Auftraggeber: Gemeinde Allschwil  
Objekt: Allschwil, Begegnungszone Lettenweg

## **Verkehrstechnische Überprüfung (nach Realisierung)**

14. Juni 2024

### 6.1 Zufahrt Gartenstrasse 26 (Parzelle B-1717)

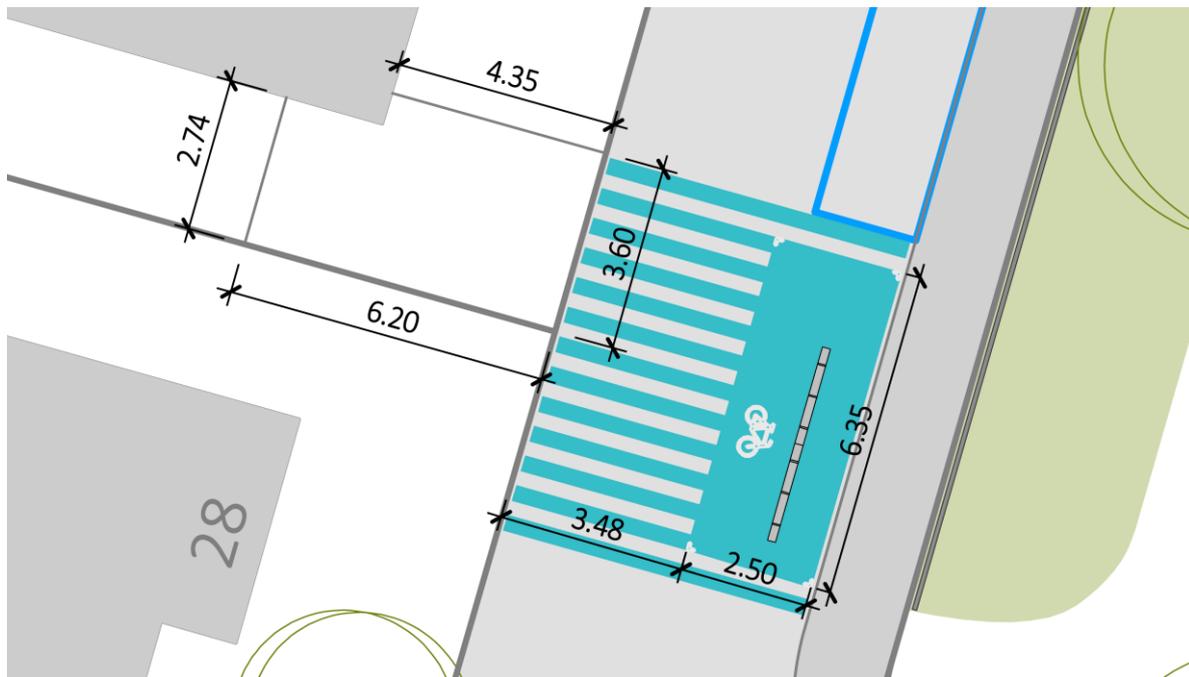
Das neu erstellte Veloabstellfeld liegt direkt vor der bestehenden Grundstückszufahrt. Die restliche Fahrbahnbreite beträgt **3.48 m**. Die Grundstückszufahrt hat im vorderen Teil eine Breite von **3.60 m**:

Die Fahrgassenbreite von 3.48 m ist nicht mehr explizit in den VSS-Normen abgebildet.

Die Werte in der Norm können bis zu einem gewissen Punkt linear extrapoliert werden. Dadurch erhält man für die Strassenbreite von 3.50 m eine Parkfeldbreite von 3.10 m. Dies wäre im vorliegenden Fall gegeben. Jedoch ist mit solch engen Fahrbahnen eine Befahrbarkeit des Grundstücks nicht mehr mit den Standardverfahren nachzuweisen. Vieles hängt in diesem Fall davon ab, welches Fahrzeug benutzt wird und wie die geometrischen Eigenschaften des Fahrzeuges sind (Einlenkradius, Breite, Länge, etc.).

Aufgrund der Breite von 3.60 m ist das Grundstück noch befahrbar. Es stellt sich allerdings die Komfortfrage. Aufgrund der geometrischen Abmessungen ist es möglich, dass je nach Fahrzeuggeometrie mehrere Manöver (Vor- und Rückwärtsrangieren) nötig werden, bis schlussendlich das Fahrzeug auf der Privatparzelle abgestellt werden kann. Daher stellt sich in diesem Fall die Frage, ob diese mögliche Komforteinbusse akzeptiert werden kann oder nicht.

Aus verkehrstechnischer Sicht stellen diese Manöver kein Problem dar, da es sich bei der Gartenstrasse um eine Sackgasse für den MIV handelt und somit kein MIV-Durchgangsverkehr blockiert wird.

## 6.2 Anlieferung Schulhaus (Parzelle A-5488)

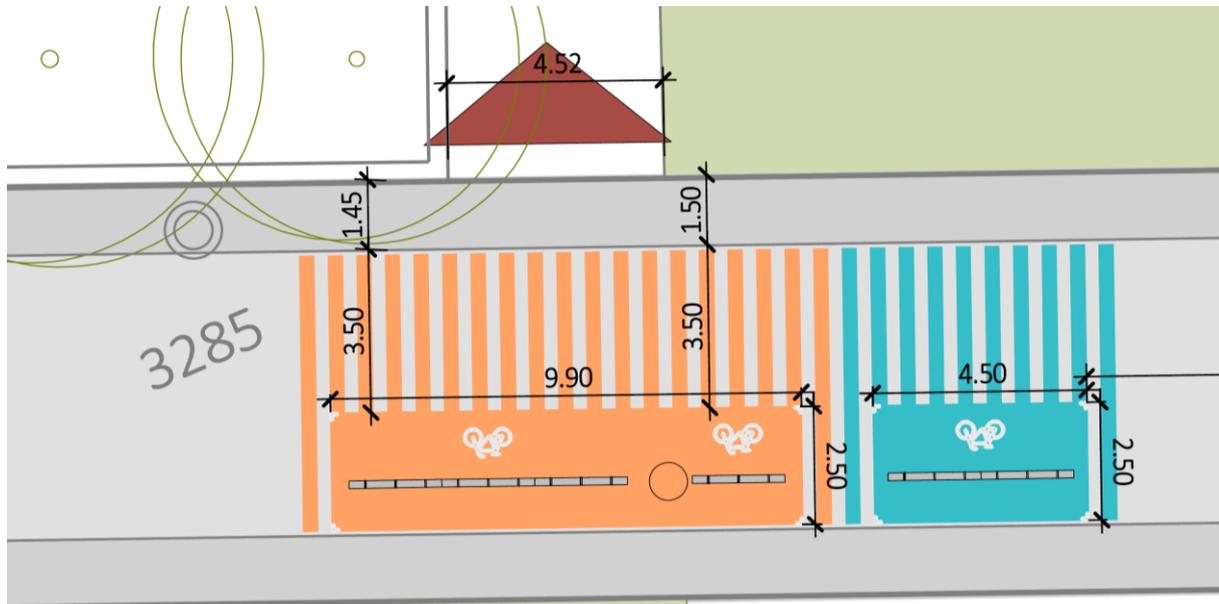
Ein weiteres Problem betrifft die Zufahrt der Anlieferung zur Schule. Rückmeldungen der Schulbehörde bemängelten die Zufahrt zur Anlieferung und deren Befahrbarkeit.

Da gerade bei Anlieferungen sehr unterschiedliche Fahrzeuge genutzt werden und eine Überdimensionierung keinen Sinn macht, sind wir für die verkehrstechnische Untersuchung auf Angaben des Zulieferers angewiesen, um eine fundierte Aussage machen zu können.

Momentan liegen diese Angaben nicht vor, daher ist eine detaillierte Untersuchung und entsprechende Aussagen unsererseits nicht möglich. Wir gehen zum jetzigen Zeitpunkt davon aus, dass für das gemeldete Anlieferungsproblem unterdessen eine Lösung gefunden wurde und eine weitere Untersuchung daher nicht notwendig ist.

## 6.3 Zufahrten Parkplätze Lettenweg 35 (Parzelle A-1972)

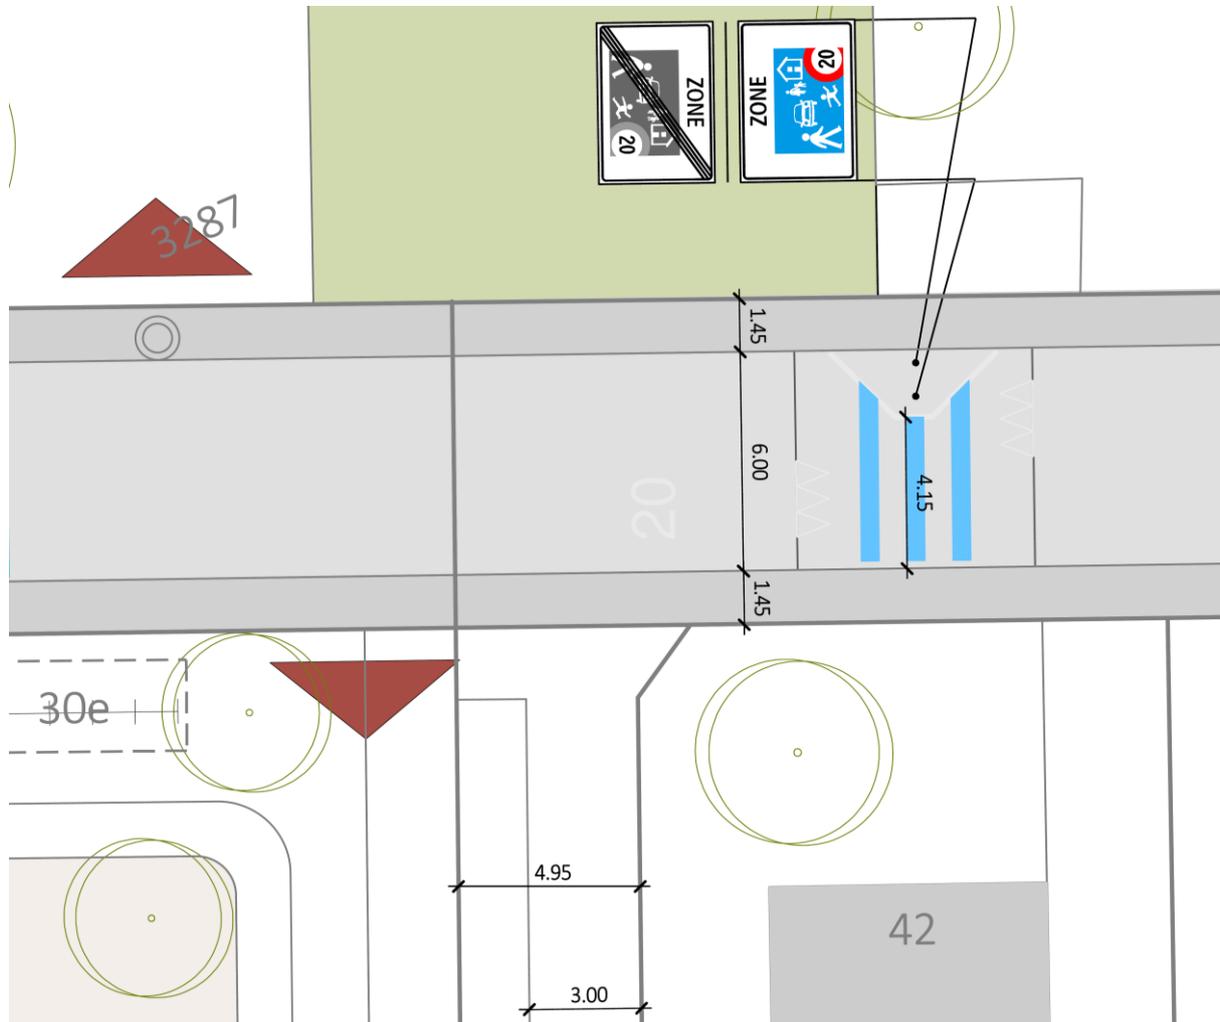
Weiter wurde die Befahrbarkeit der Parkplätze auf der Parzelle A-1972 geprüft, da in diesem Bereich die Fahrbahn durch die Veloabstellplätze punktuell verengt wurde und dies für die Zufahrt der privaten Parkplätzen Veränderungen zur Folge hat.

Vor den Parkplätzen verläuft ein Trottoir mit einer Breite von ca. 1.50m. Die Fahrbahn hat im Bereich der Veloabstellplätze eine Breite von 3.50 m. Ausserhalb der Veloabstellplätze hat die Fahrbahn eine Breite von 6.00 m. Für die Bestimmung der notwendigen Parkplatzbreite nach VSS-Norm kann das Trottoir vor den Parkplätzen jeweils hinzugerechnet werden.

Die Überprüfung der Parkplätze hat ergeben, dass die VSS-Norm (Verhältnis Fahrgasse zu Parkplatzbreiten) eingehalten sind.

Der Parkplatz direkt neben der Einstellhallenzufahrt unterschreitet die mind. Breite von 2.50 m für einen senkrecht Parkplatz gemäss Norm. Da dies aber nichts mit den Anpassungen aufgrund der Begegnungszone zu tun hat, wurde dies nicht weiter beurteilt. Insgesamt könnten auf dem zur Verfügung stehenden Platz (auf der privaten Parzelle), die breite der vier Parkplätze auch so angepasst werden, dass alle heutige Parkplätze Normkonform erstellt werden können. Insgesamt stehen etwas mehr als 12 m zur Verfügung. Somit könnten sämtliche Parkplätze mit einer jeweiligen Breite von ca. 3.00 m erstellt werden. Womit sich die Befahrbarkeit für alle vier Parkplätze nochmals deutlich verbessern würde.
